Exposa les **Al·legacions** següents al **"Estudi informatiu i l'estudi d'impacte ambiental "Millora general. Condicionament de la carretera B-224, Tram: Sant Llorenç d'Hortons - Martorell"**, aprovat per La Direcció General de Carreteres, en data 2 d'abril de 2008 i publicat al **DOGC núm. 5105 de 07/04/2008"**

Annex 1.- Al·legacions, Circumval·lació de pas de la B-224 per la zona Nord del Pou del Merli.

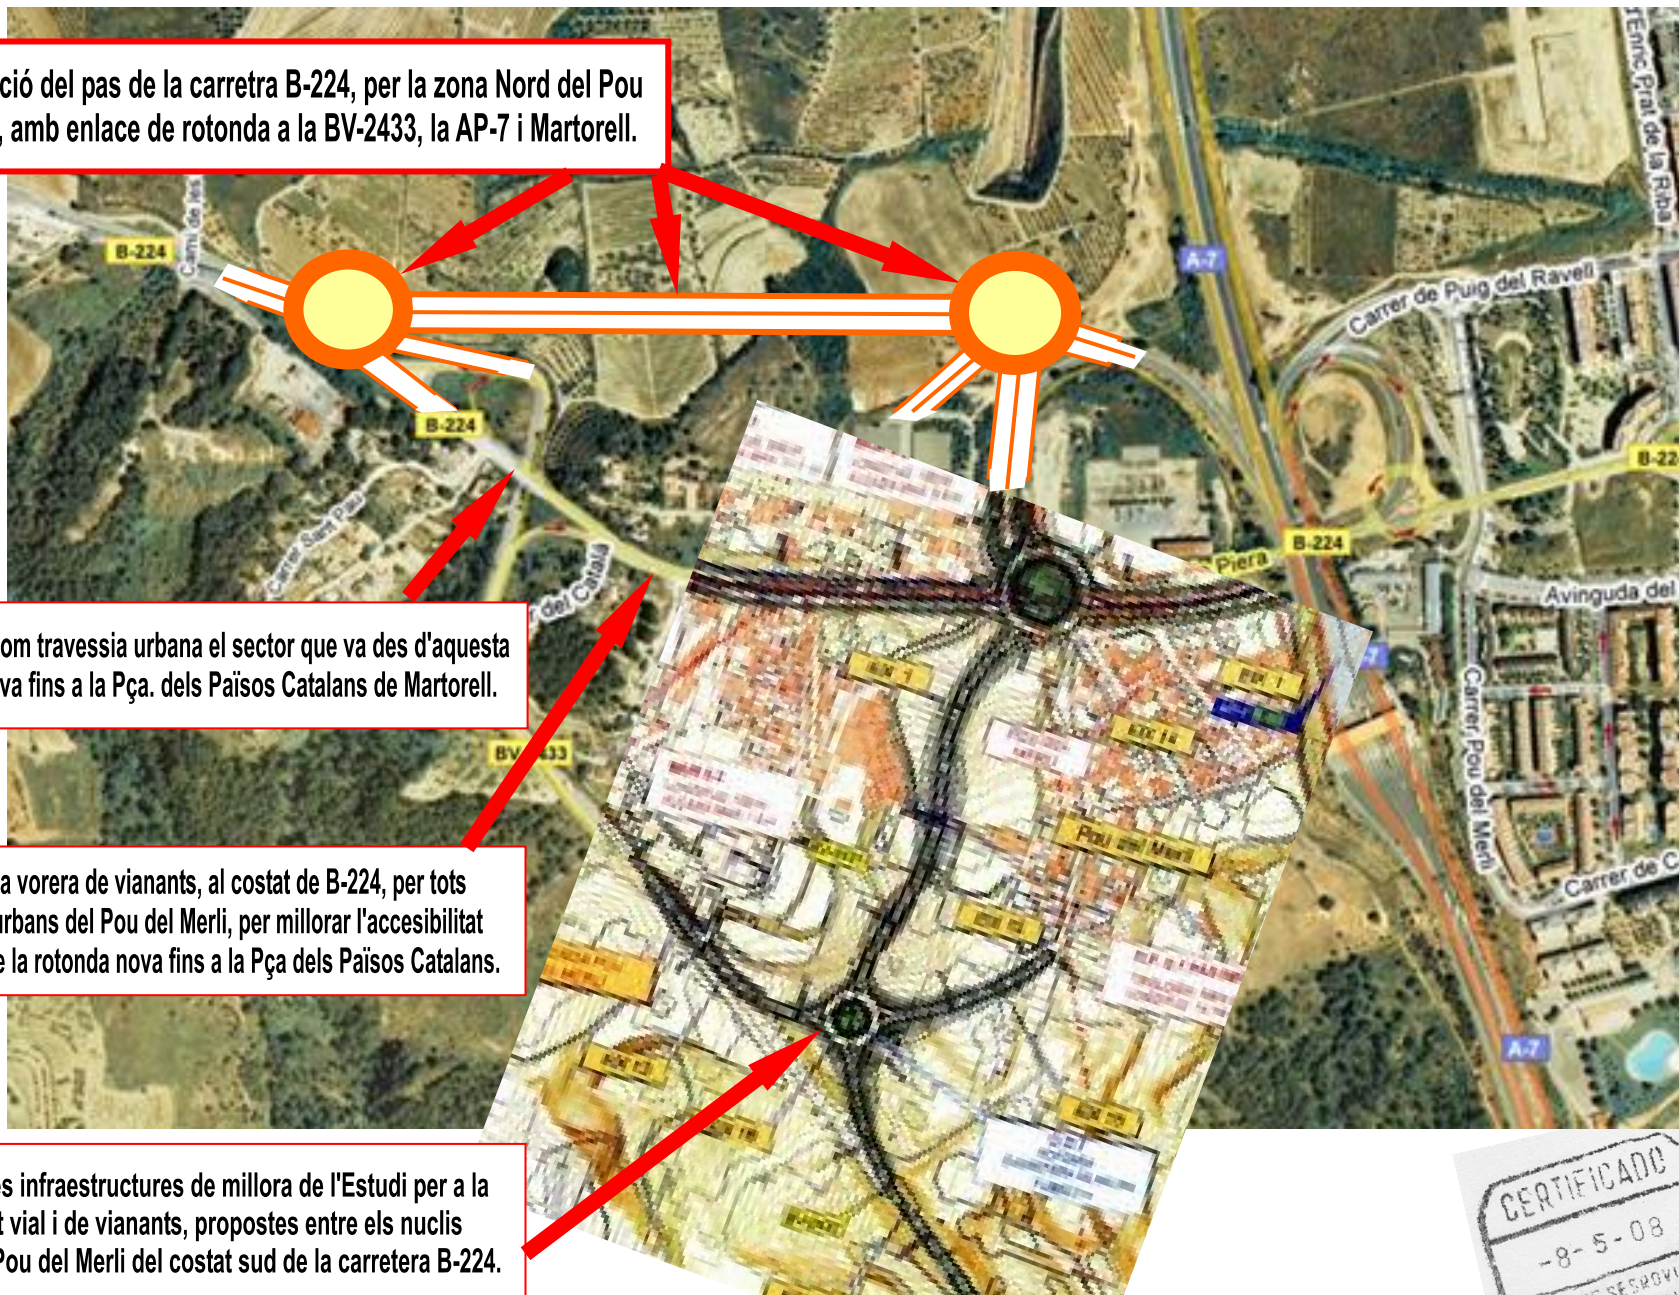
Modificació del pas de la carretera B-224, per la zona Nord del Pou del Merli, amb enlase de rotonda a la BV-2433, la AP-7 i Martorell.

Programar com travessia urbana el sector que va des d'aquesta rotonda nova fins a la Pça. dels Països Catalans de Martorell.

Afegir una vorera de vianants, al costat de B-224, per tots els nuclis urbans del Pou del Merli, per millorar l'accessibilitat actual des de la rotonda nova fins a la Pça dels Països Catalans.

Mantenir les infraestructures de millora de l'Estudi per a la mobilitat vial i de vianants, proposades entre els nuclis urbans del Pou del Merli del costat sud de la carretera B-224.
